美浜発電所 3号機  
高浜発電所 1, 2, 3, 4号機

火災感知器増設に係る設計及び工事計画認可申請  
のコメント回答について

2022年11月

関西電力株式会社

# I. 第1回審査会合におけるコメント及び対応方針

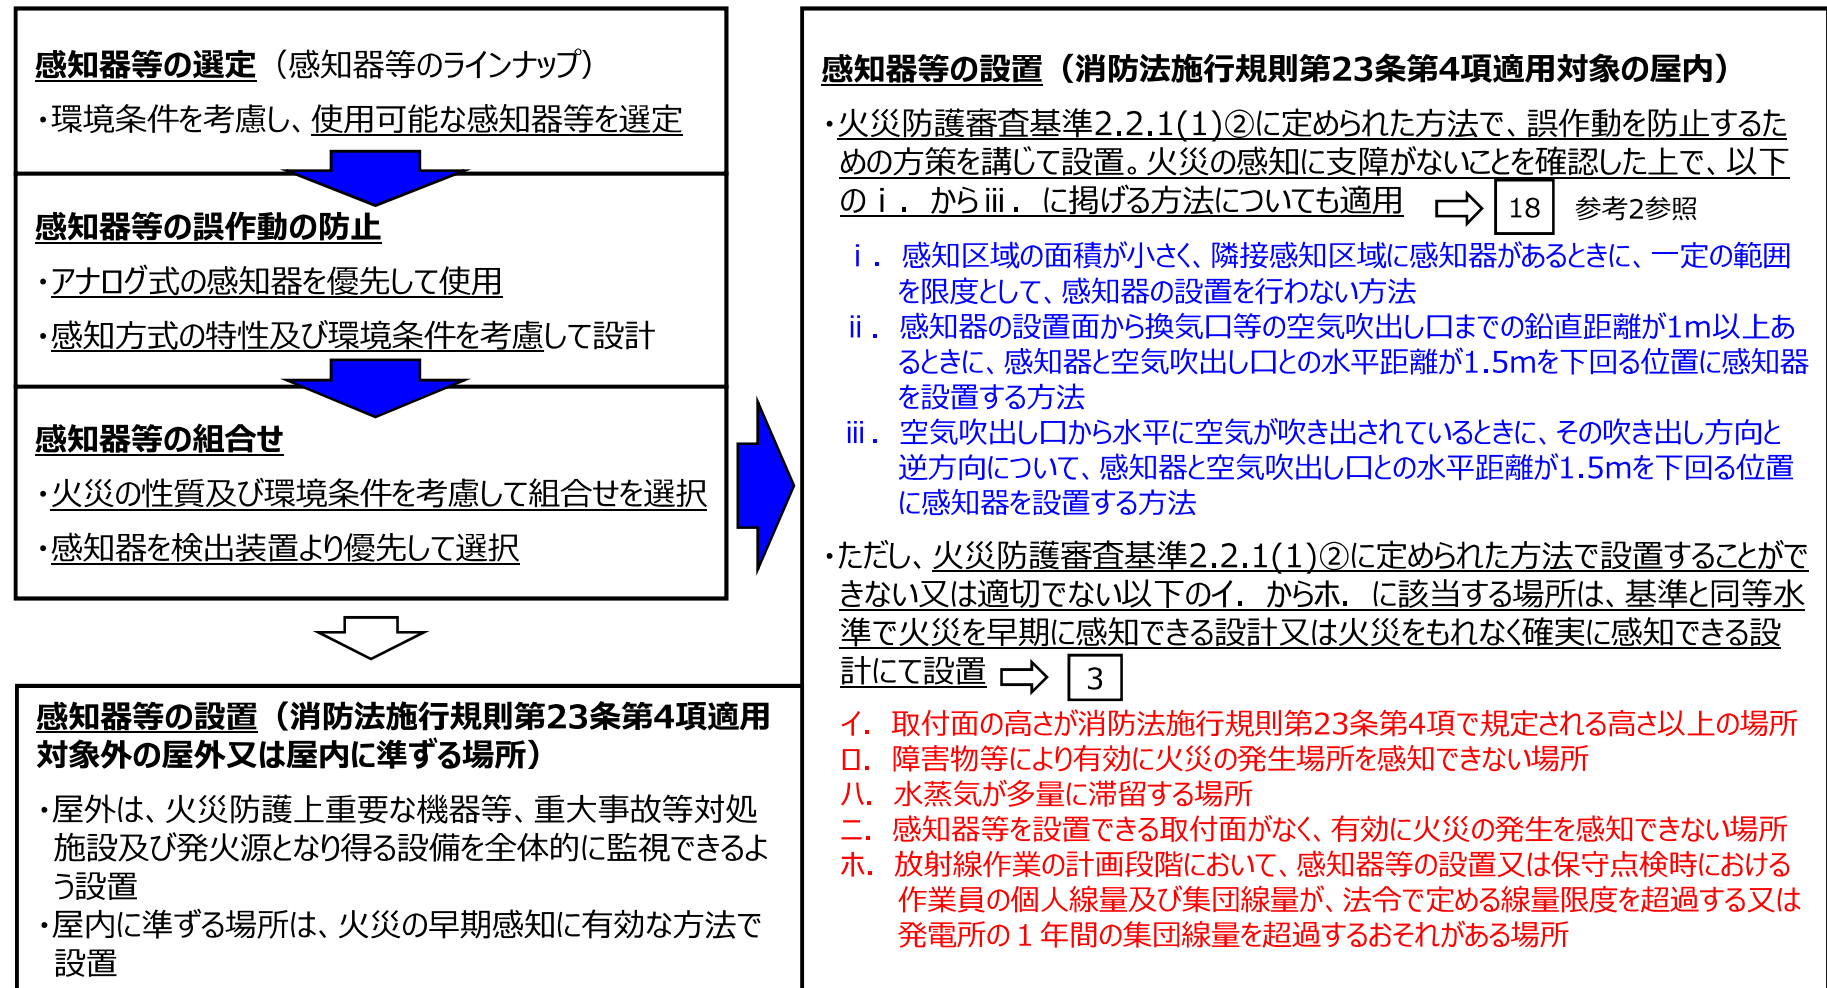
No.	コメント内容	対応	説明資料
1	大飯3,4号機における審査実績について適切に反映すること。また、環境条件などの類型化を行い資料に反映すること。	<ul style="list-style-type: none"> <li>大飯3,4号機における審査実績である火災感知器の選定から設置までの設計の流れ及び火災感知器を設置しない場所の設計について、基本設計方針並びに火災防護に関する説明書に反映する。また、環境条件の類型化についても反映する</li> <li>なお、補足説明資料については、大飯3,4号機の補足説明資料をベースに差異がある箇所を識別できるように作成し、大飯3,4号機の審査実績を適切に反映する。</li> </ul>	本資料Ⅱ 2 ~ 4  補足説明資料一式
2	各設置場所における感知器設計については、大飯での考え方をきちんと説明した上で、設計が違う部分を説明すること。	<ul style="list-style-type: none"> <li>火災防護審査基準2.2.1(1)②に定められた方法で設置することができない又は適切でない場所について、大飯3,4号機での考え方と併せて設計の差異について説明する。</li> </ul>	本資料Ⅱ,Ⅲ 3 5 ~ 9
3	脱塩塔室及びフィルタ室の感知器設計について、感知器を合流ダクト手前の個別ダクトに設置できない理由を資料に落とし込むこと。	<ul style="list-style-type: none"> <li>個別ダクトに感知器等を設置できない理由を説明する。</li> <li>合流ダクト内に感知器等を設置する方針から隣接エリアの感知器等を兼用する設計に変更し、もれなく確実に感知できることを説明する。</li> </ul>	本資料Ⅳ 6 ~ 9
4	合流ダクト内に感知器を設置することで、各エリアの火災をもれなく確実に感知できることを説明すること。		補足説明資料3-5, 3-11
5	脱塩塔室及びフィルタ室の火災発生場所特定と消火方法の考え方について説明すること。	<ul style="list-style-type: none"> <li>脱塩塔室及びフィルタ室の隣接エリアの感知器等が作動した場合における火災発生場所特定及び消火方法について説明する。</li> </ul>	本資料Ⅴ 10 11 補足説明資料3-5の(参考)

図1：開口部と排気口の位置関係と火災時における煙・熱の流れ（天井面と壁面の両方に開口部がある場合）

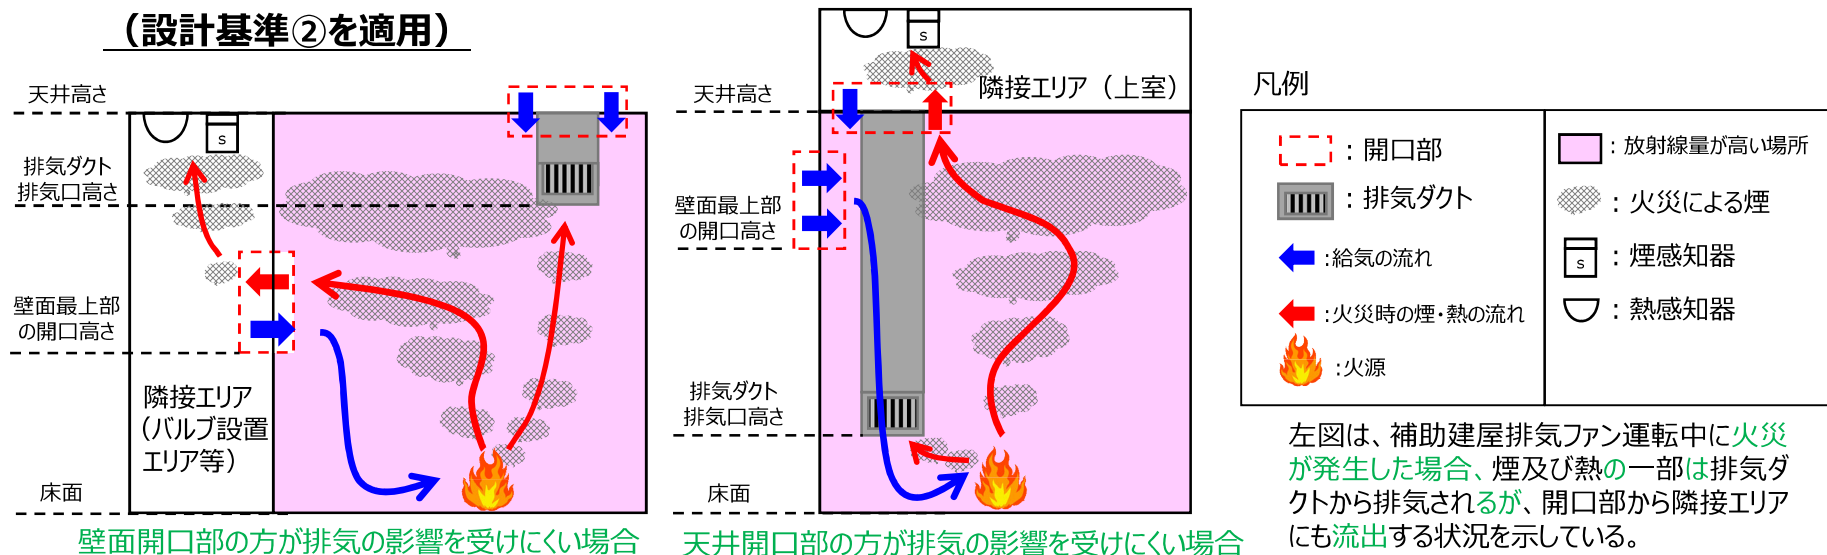
- 前回審査会合で説明した合流ダクトに感知器等を設置する設計については、火災による煙及び熱が複数エリアからの排気で希釈され、火災を有効に感知できない可能性があると判断し、感知性及び火災発生場所特定の観点でより優れている隣接エリアに設置する感知器等を兼用する設計に見直すこととした。
- 脱塩塔室及びフィルタ室は、天井面と壁面のいずれか又は両方に開口部があり、火災時に発生する煙・熱は時間の経過とともに排気ダクトによる排気の影響を受けにくい位置にある開口部から隣接エリアに流出すると考えられることから、隣接エリアに設置する感知器を兼用することで火災をもれなく確実に感知する設計とする。
